**COMPARTO PRODUTTIVO DP1 (LOCALITÀ "CÀ DEL CRISTO")
ISTRUTTORIA TECNICA**

Proposta di progetto A con ciclabile lungo via per Salvaterra

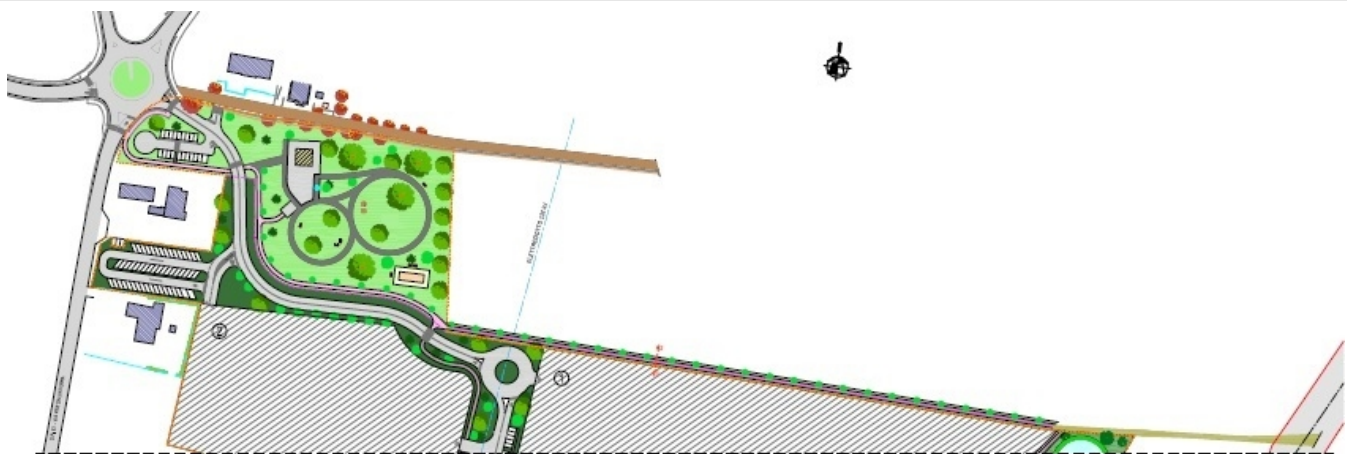
- A) lungo via per Salvaterra (strada vicinale a fondo cieco, utilizzata solo dai residenti), realizzando al contempo la sistemazione del manto stradale. Questa ipotesi è subordinata alla contrattazione con i proprietari frontisti per la cessione della strada in cambio della sistemazione e futura manutenzione della carreggiata stessa. La pista ciclabile potrebbe essere realizzata sulla carreggiata esistente, dato lo scarso traffico veicolare. Gli alberi esistenti sarebbero conservati e la piantumazione di progetto dovrebbe incrementare l'ombreggiatura sul tratto stradale.

Proposta di progetto B con ciclabile su lato nord del comparto

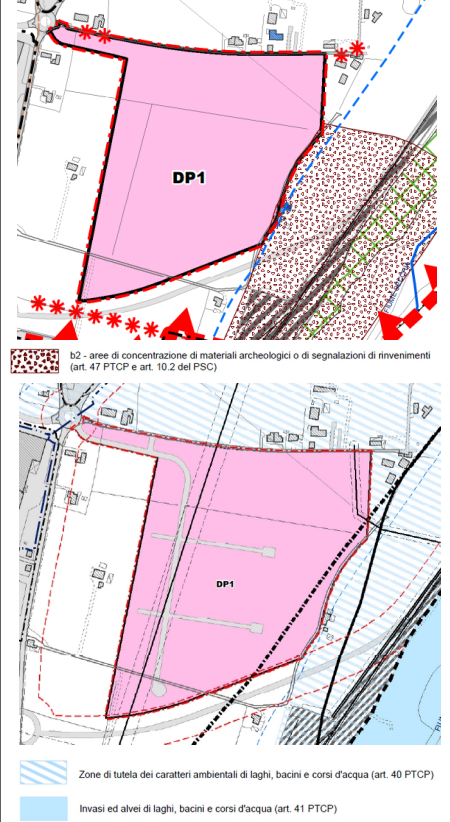
- B) lungo il lato nord del comparto su area di cessione in fregio alla fascia verde di ambientazione che circonda l'intero perimetro del comparto; il progetto prevede piccole alberature adiacenti a questo tratto di pista ciclabile. Si chiede di incrementare la piantumazione per ombreggiare il percorso ciclo-pedonale per creare una schermatura maggiore tra il comparto ed il territorio agricolo circostante.
